製品ニュース

No.25
08

油研工業

스폴 위치 검출용 차동트랜스 형상 변경 안내

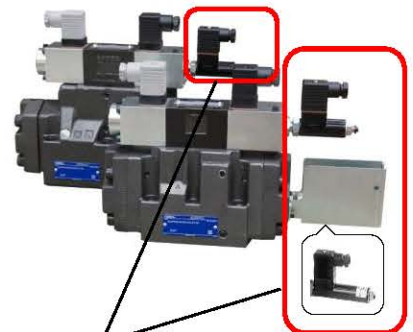
- ①측면 홈 형상 변경 ②커넥터와 성형 수지의 계면 위치 변경
③바디 형상 변경(곡률 확대) ④인서트 너트 형상 변경
